改善箇所説明図

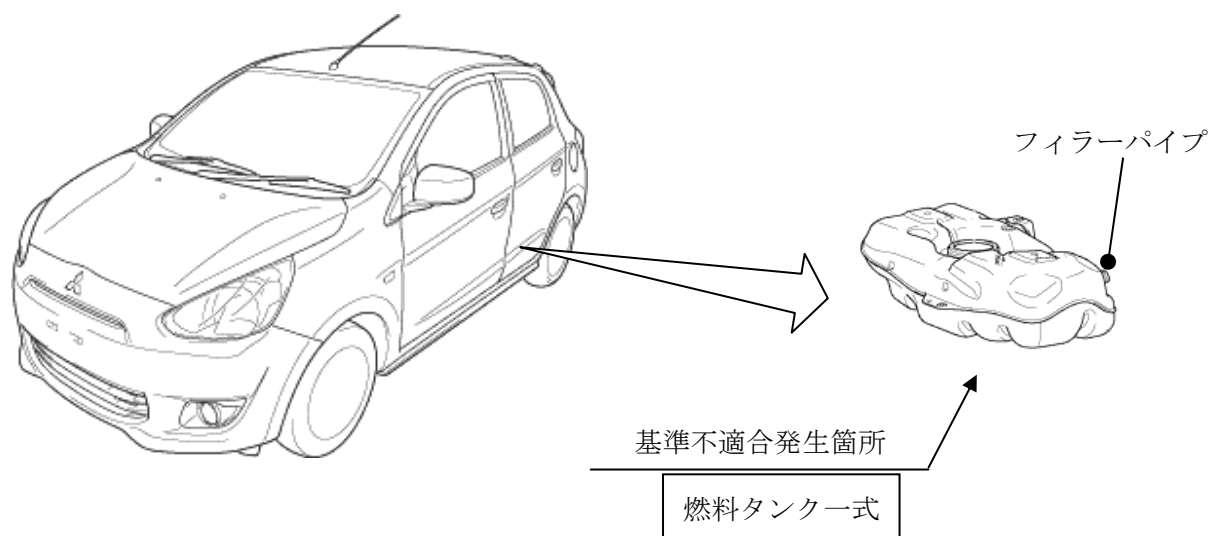
燃料タンクにおいて、フィラーパイプの溶着工程の温度管理が不適切なため、フィラーパイプ部の溶着強度が不十分なものがある。そのため、そのままの状態で使用を続けると、当該溶着部が剥がれ、燃料が漏れるおそれがある。

全車両、燃料タンクの製造ロットを確認し、該当するものは、燃料タンク一式を良品と交換する。

識別：燃料タンクのバーコード部に白または黄色ペイントを塗布する。
